改善箇所説明図

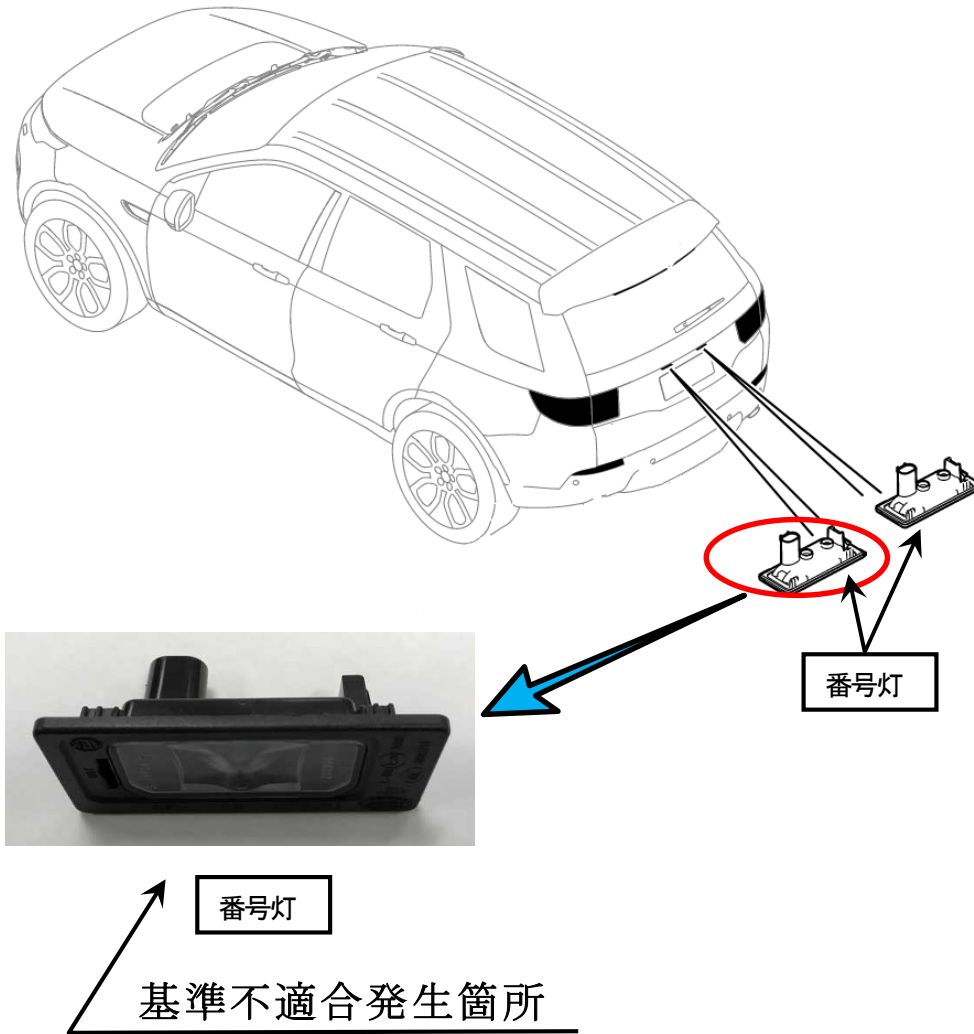
番号灯において、番号灯ケースの材料が不適切なため、ウォッシャー液等の洗浄剤により当該ケースが早期に劣化することがある。そのため、そのままの状態で使用を続けると、番号灯ケースの固定部が破損し、最悪の場合、番号灯が脱落するおそれがある。

全車両、番号灯を対策品に交換する。

識別：左リヤドアストライカー取付けボルト頭に白ペイントを塗布する。
